Ajuntament de Lleida

SERVEI D'OBRA PÚBLICA I MOBILITAT

Informe en relació al Projecte d'Urbanització del polígon d'actuació urbanística UA3 de l'Estació. PGU22-82

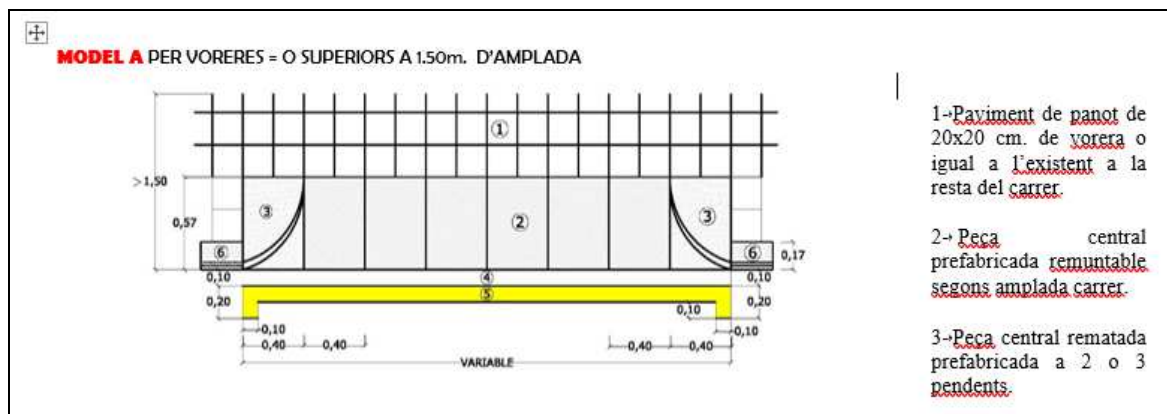
- El rebaixos per a vianants han de tenir les franges de podó tàctil com estableix la normativa TMA/851/2021 i els seus extrems han de ser a 3 pendents, d'acord amb el següent croquis:
